Para la valoración monetaria del impacto ambiental del proyecto titulado “**ESTUDIO, DISEÑO, CONSTRUCCIÓN Y FINANCIAMIENTO PARA LA REHABILITACIÓN Y AMPLIACIÓN DE LA CARRETERA AUTOPISTA– PUERTO VACAMONTE, PROVINCIA DE PANAMÁ OESTE**” se consideraron los impactos que cuentan con datos que permiten realizar el análisis cuantitativo; así como también los impactos iguales o mayores a 45, tal

4. La Dirección de Seguridad Hídrica, mediante **MEMORANDO DSH-1011-2021**, solicita:

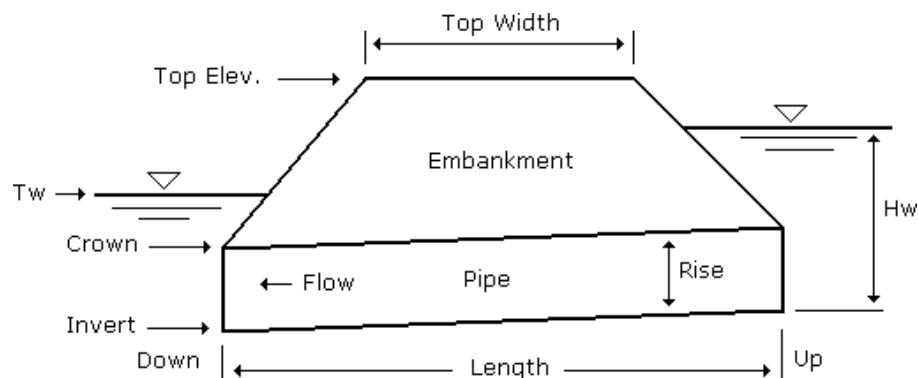
- a) Se amplíe la información en cuanto a análisis, interpretación, conclusiones y/o recomendaciones de los resultados del software Hidroflow utilizado mediante el método “Culvert” y se aclare porque las otras obras mencionadas en el EsIA (limpieza y conformación de cauces, construcción de puentes o pasos vehiculares) no fueron incluidas en dicho estudio.

En respuesta a la no inclusión del análisis, interpretación, conclusiones y/o recomendaciones de los resultados del software Hidraflow utilizado mediante el método de “Culvert” presentamos la siguiente información aclaratoria:

De acuerdo con la Normativa AASHTO, la relación carga hidráulica versus la altura de la celda del cajón debe rondar por $1.20 < Hw/D < 1.50$.

Los valores de Hw/D obtenidos, son indicativo de que los cajones pluviales no trabajaran bajo condición a presión, lo cual ayuda a evacuar las aguas de forma libre a la salida.

En el caso de las velocidades, ellas están dentro del rango, ya que si fuesen inferior a 1.00 m/s, los cajones pluviales se sedimentarían, reduciendo la sección hidráulica y existe la posibilidad de que se desarrolle vegetación en el cauce; de exceder la velocidad de 5.00 m/s, el agua puede delaminar el concreto, es decir la pérdida del recubrimiento de los aceros de refuerzo de los cajones.

- Se determinó que los cajones pluviales cumplen con los parámetros de diseño exigidos en el Pliego de Cargos y las normas AASHTO.
- No es necesario ampliar o modificar el cauce existente aguas arriba y aguas abajo de los cajones pluviales.
